Modulo per la presentazione delle osservazioni per i piani/programmi/progetti sottoposti a procedimenti di valutazione ambientale di competenza statale

ASPETTI AMBIENTALI OGGETTO DELLE OSSERVAZIONI

Codice procedura/ID 9787 – Osservazione relativa agli aspetti geologico-idrogeologico e di stabilità dei versanti nel territorio interessato dal progetto denominato Impianto Eolico denominato “Poggio delle Campane” ubicato nei comuni di Badia Tedalda (AR) e Sestino (AR) costituito da 8 (otto) aerogeneratori di potenza nominale 6,2 MW per un totale di 49,6 MW con relative opere connesse ed infrastrutture indispensabili nei comuni di Badia Tedalda e Sestino – presentato il 05/05/2023 dalla Società Fri-el S.p.a.

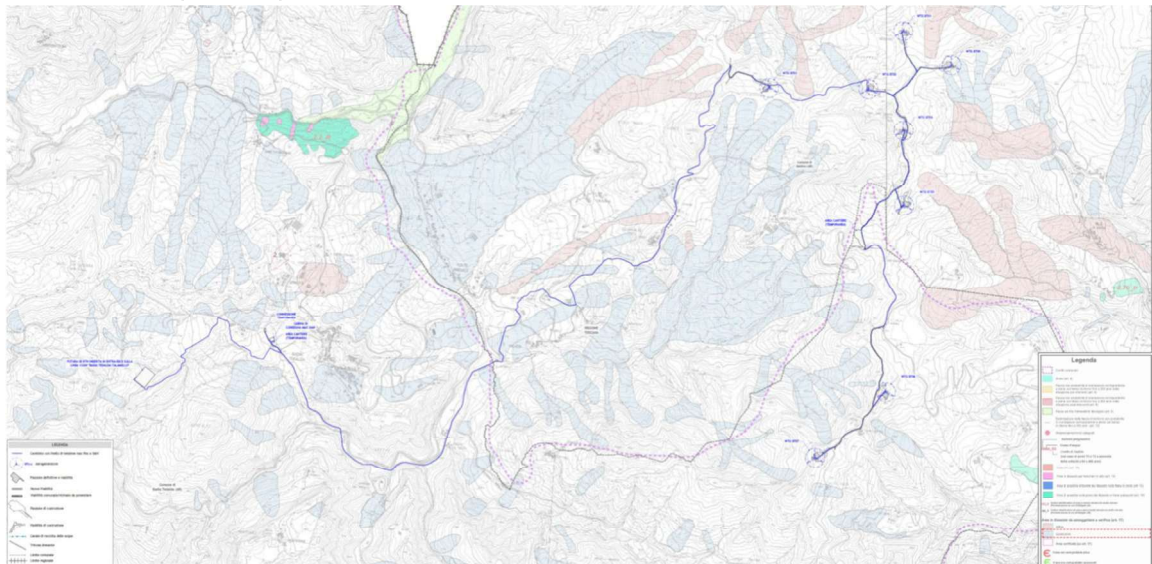
Ecco di seguito la descrizione dalla cartografia (Invariante I, PIT con valenza di Piano paesaggistico) in relazione alla posizione degli aerogeneratori e delle opere di progetto come si riporta sulla relazione di SIA:

- gli aerogeneratori WTG BT01, WTG BT03 e WTG BT08 ricadono in “Montagna su Unità da argillitiche a calcareo-marmose (MOL)”;
- gli aerogeneratori WTG BT02, WTG BT04, WTG BT05, WTG BT06, WTG BT07 ricadono in “Montagna dell’Appenino esterno (MAE)”;
- il Cavidotto max 36 kV, posato principalmente al di sotto della viabilità esistente, interessa “Montagna su Unità da argillitiche a calcareo-marmose (MOL)”, “Montagna dell’Appenino esterno (MAE)”, “Fondovalle (FON)” e “Montagna silicoclastica (MOS)”;
- la Cabina di consegna max 36 kV ricade in “Montagna silicoclastica (MOS)”;
- l’Impianto di utenza per la connessione e l’Impianto di rete per la connessione interessano “Montagna silicoclastica (MOS)” e “Montagna dell’Appenino esterno (MAE)”.

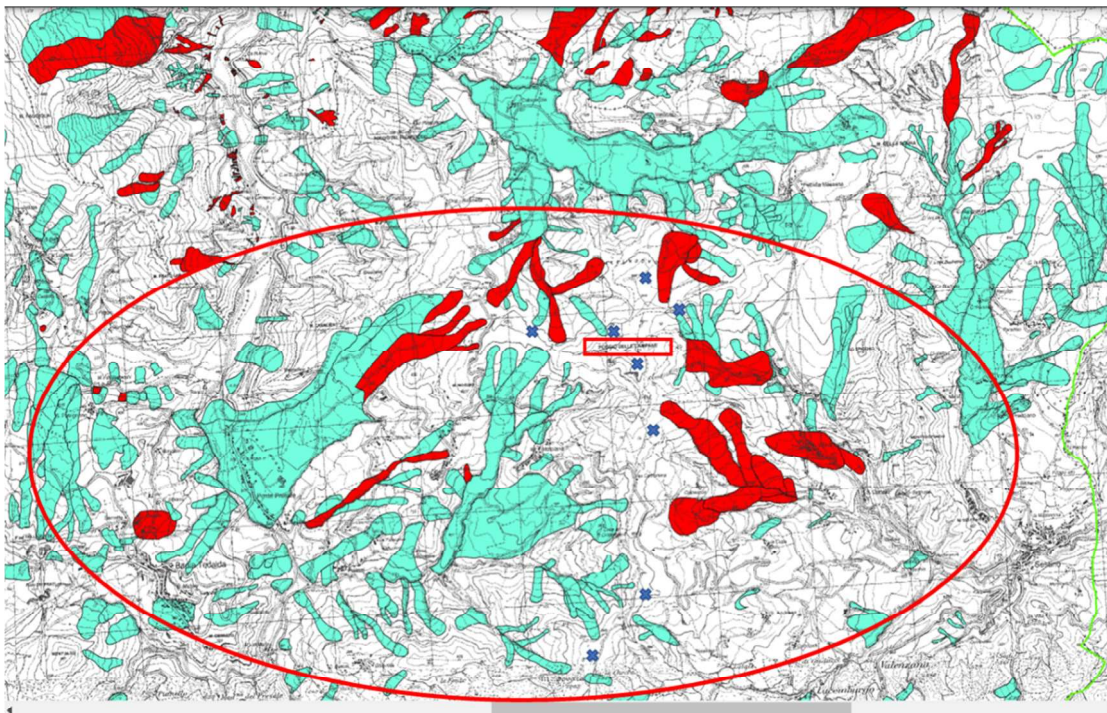
- una rete di elettrodotto interrato a max 36 kV di collegamento interno fra gli aerogeneratori; nonchè una rete di elettrodotto interrato costituito da dorsali a max 36 kV di collegamento tra gli aerogeneratori e la cabina di consegna max 36 kV situata nei pressi dell'abitato di Badia Tedalda. Come viene dichiarato nella relazione tecnica "Al di sotto della viabilità interna al parco o al di sotto delle proprietà private, correranno i cavi di media tensione che trasmetteranno l'energia elettrica prodotta dagli aerogeneratori alla sottostazione e quindi alla rete elettrica nazionale." Questo significa che l'impatto relativo alla alterazione dei terreni legato alla viabilità si aggiunge quello degli scavi relativi al cavidotto là dove i cavi scorreranno al di sotto della viabilità. Le indagini geognostiche per la valutazione dell'impatto relativo ai vincoli geologici e idrogeologici devono perciò tenere conto di questa tecnicità del progetto. Dalla relazione si ricavano le dimensioni della sezione trasversale del cavidotto che potrà avere una larghezza variabile da cm 70 a 220. La profondità di scavo dipenderà dalle situazioni di terreno in cui passerà il tragitto del cavidotto. Nella relazione viene detto che sotto i terreni agricoli dovrà essere posizionato al almeno 1,3 m dal piano campagna. Per il resto, molto genericamente, la relazione tecnica riporta che "Nei tratti in attraversamento o con presenza di manufatti interrati che non consentano il rispetto delle modalità di posa indicate, sarà necessario provvedere alla posa ad una profondità maggiore rispetto a quella tipica; sia nel caso che il sotto servizio debba essere evitato posando il cavidotto al di sotto o al di sopra dello stesso, l'appaltatore dovrà predisporre idonee soluzioni progettuali che permettano di garantire la sicurezza del cavidotto, il tutto in accordo con le normative." Il cavidotto ha una lunghezza totale di 17,5 Km circa e, attraversa situazioni geologiche di estrema eterogeneità. Tra l'altro il progetto di cavidotto prevede delle opere di tipo particolarmente "invasivo" quali Trivellazioni Orizzontali Controllate (TOC) per superare due aste fluviali per la precisione nel tratto 22-23 del cavidotto per una

lunghezza di circa 28 m e nel tratto 30-31 del cavidotto per una lunghezza di 37 m. Non risulta essere stata eseguita alcuna indagine geognostica per verificarne la caratterizzazione del terreno attraversato.
